Note technique

Réacteur EPR de Flamanville

Écarts affectant les soudures des tuyauteries principales d'évacuation de la vapeur situées au niveau des traversées de l'enceinte de confinement du réacteur EPR de Flamanville

Vue d'ensemble des tuyauteries VVP (représentées en rouge)

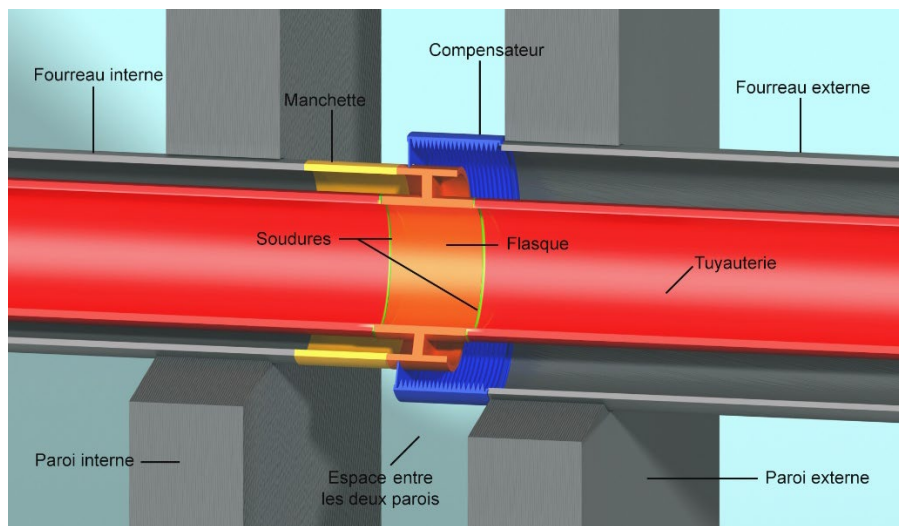
Ces tuyauteries traversent l'enceinte de confinement du réacteur, composé de deux parois. Entre ces deux parois se trouvent, sur chacune des quatre tuyauteries, deux soudures dites de « traversées ».
